## 協力工場 不良品連絡書

仕様番号	503650-8008
品名	0.4 B/B CONN H=0.7 HI-RETENTION PLUG NAI
ロットNo	13.11.12.1.005-007
連絡受理日	2014/2/5
対象数量	114,000

不良内容  
端子変形  
発生率:5.2%

## 503650-8008変形発生要因調査

### 1. 不具合現品の状態

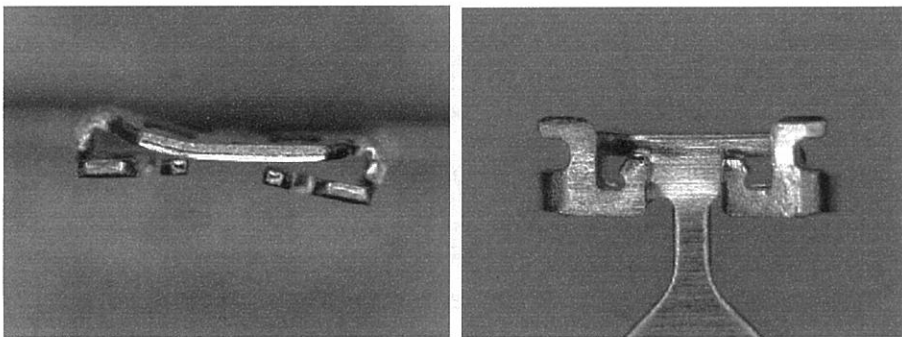
ご返却して頂きましたリールから製品を引き出して変形を確認しました。

### 2. 工程調査

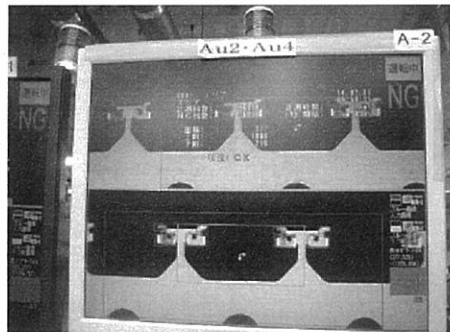
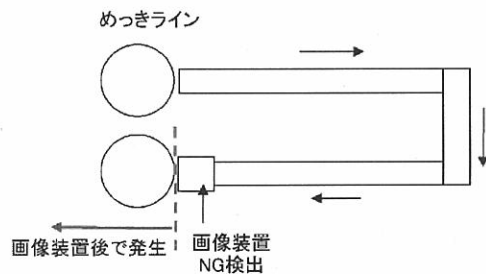
発生工程を特定するため、不具合現品をめっきラインの画像装置で検出可否を確認しました。

画像装置でNGを検出できました

画像装置で検出できていることから、画像装置後で発生したと考えられます。

#### 1. 層間紙を引っ張って層間紙のテンションを強くした

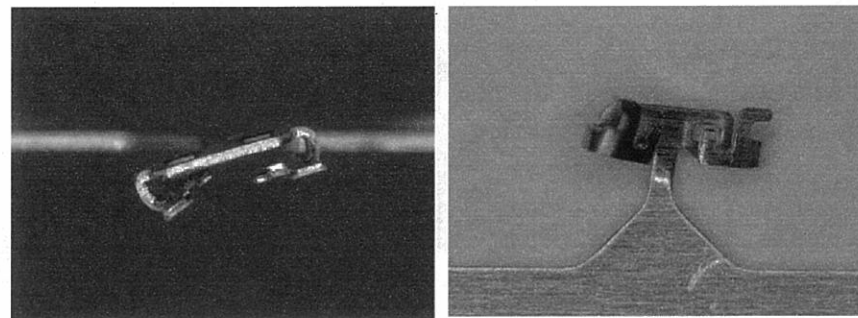
画像装置後で考えられる変形要因の再現テストを行いました。

端子部の変形と首部で折れが発生しました。(層間紙と製品との擦れにより変形発生)

#### 2. 巻き取り方法をトルク巻きにして製品にテンションかけた

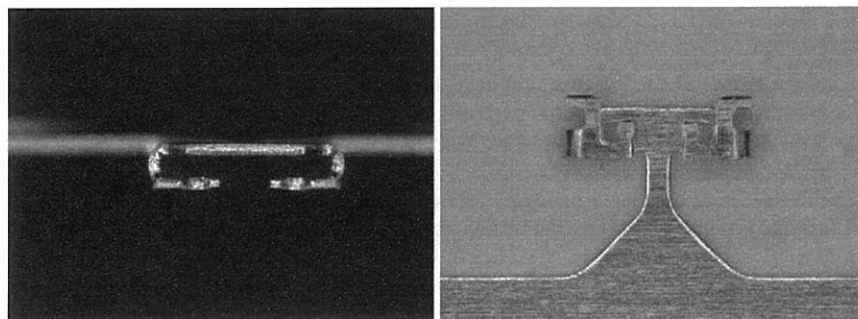
変形は発生しませんでした。

#### 3. 巻き取られた製品を強く引き出してリール内の製品巻き締めを起こした

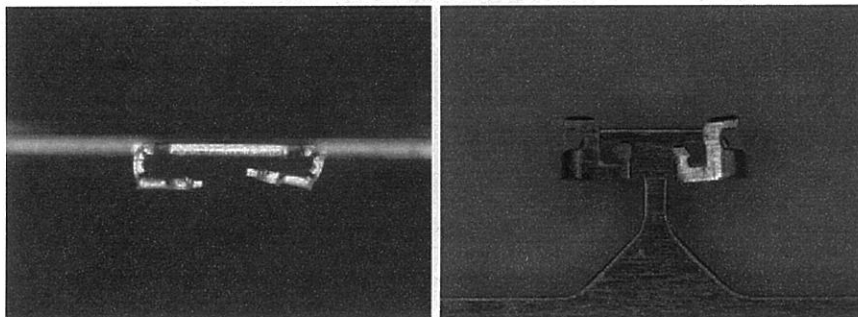
端子部で変形したが首部では変形しませんでした。不具合品と類似した変形が発生しました。

#### 4. めっき巻き取り工程について

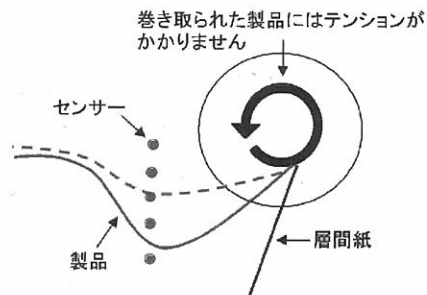
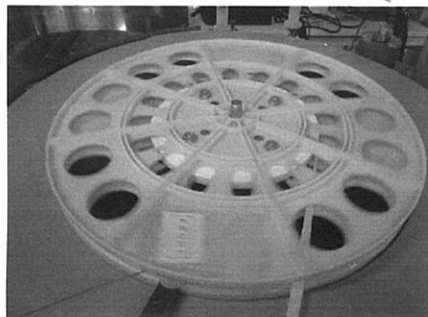
製品の弛みが多いときはリール回転速度が速くなる  
製品の弛みが少ないときはリール回転速度が遅くなる

画像装置後の工程として巻き取り工程がありますが、巻き取り方法は製品の弛みをセンサーが感知してリールの回転速度を変えて巻き取られます。このため、弛んだ分だけリールの回転に合わせて製品が巻かれることから必要以上に製品にテンションが掛かることはありません。

#### 5. 発生原因

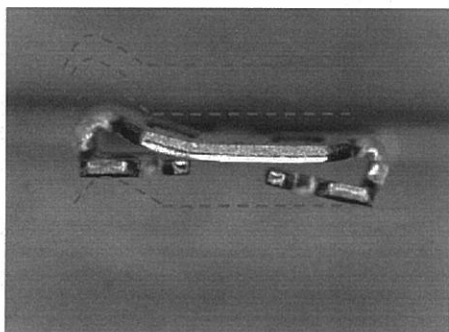
再現テストから、製品を強く引き出した場合は内周部にかけて巻き締まりが発生し、不具合品と類似した状態となりました。リール内で巻きが緩んでいた場合、製品引き出し時にリール内で巻き締まりが起こり、再現テスト同様の变形状態になると推測されますが、梱包時の製品巻き状態に問題がなかったことから、工程での緩み及び巻き締まりの発生はありません。

そのため、運送時の振動によりリール内の巻き状態に緩みが発生してしまい、顧客工程で製品を引き出した際に巻き締まりが起こり、製品が押しつぶされた状態となって端子変形が発生したと考えられます。

巻き緩みがあり、製品を  
引き出した際に巻き締まる

巻き締まりが起きて  
変形が発生した

変形の状態から、前後に押さえがないと  
この変形にはならないと思われます。

過去に対象品で同様の事例の発生がないことから、製品および間紙の巻きには異常がありませんでしたが、巻き取りテンションをより安定させ、間紙と製品の密着性を高めるためパーマトルクを使用致します。

また、発生防止対策後の初回3リールについては製品を引き出して変形確認を行います。
